改善箇所説明図

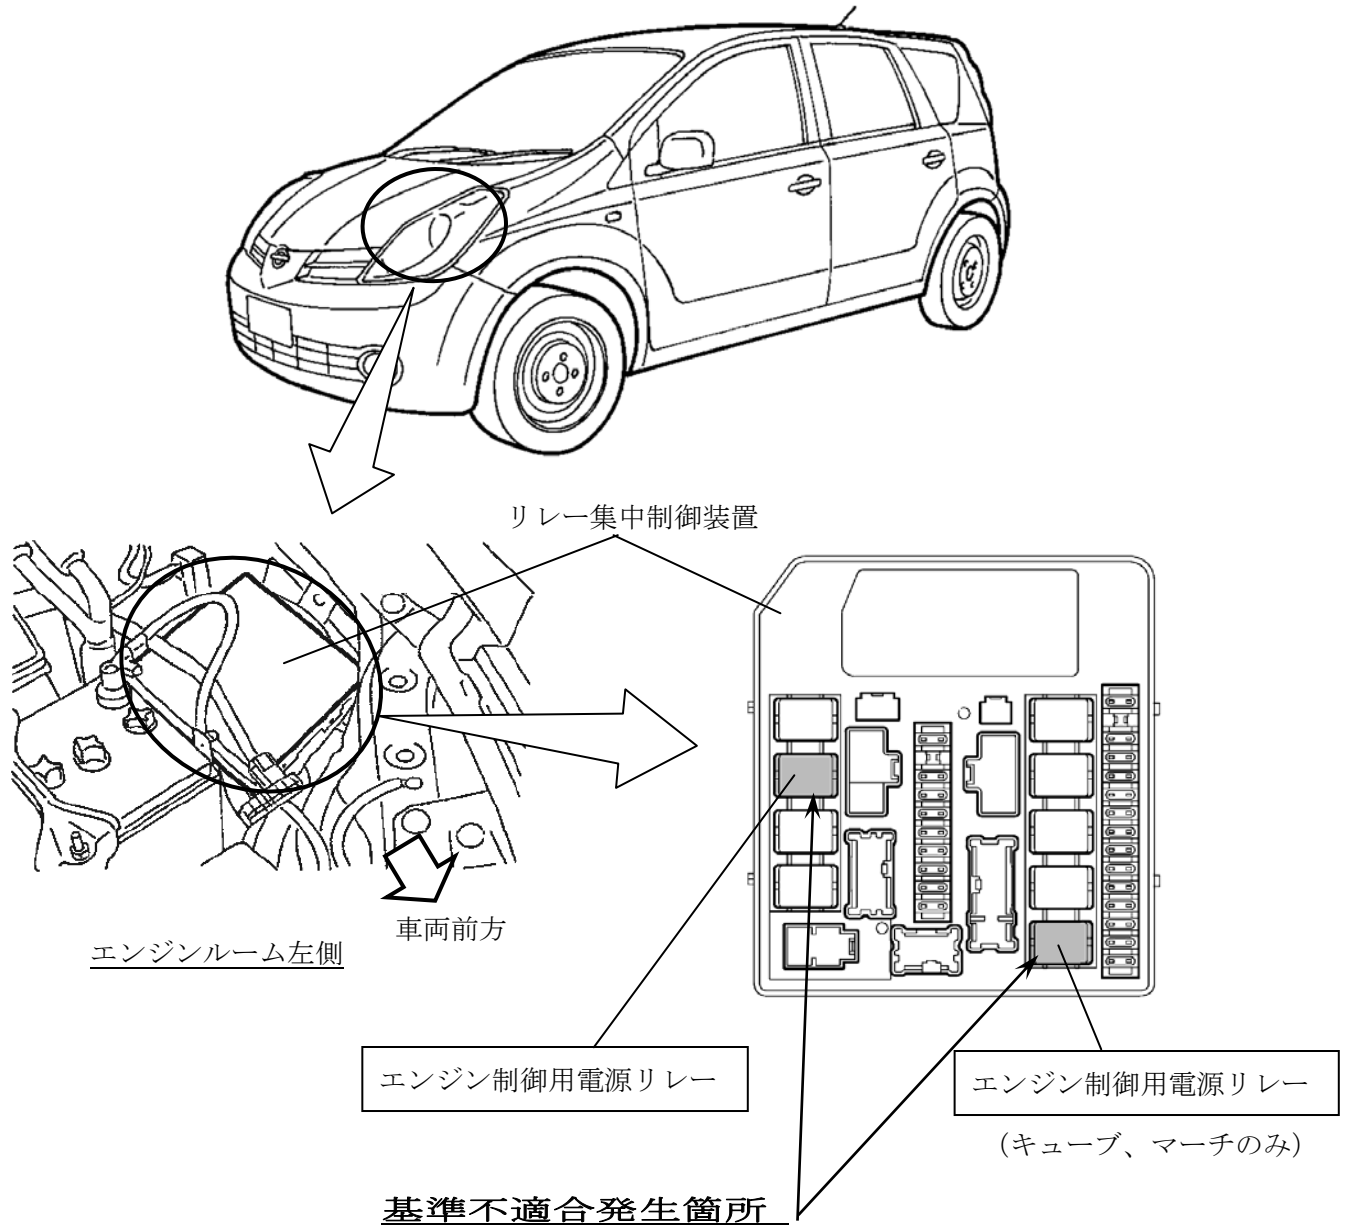
基準不適合発生箇所

エンジン制御用電源リレーにおいて、リレーに内蔵されているダイオードの製造方法が不適切なため、導通不良となるおそれがある。そのため、そのままの状態で使用を続けると、エンジン始動不良や走行中にエンストするおそれがある。

改善の内容

全車両、当該リレーを対策品と交換する。

識別：銀色のシールをモデルナンバープレートの右横に貼り付ける。
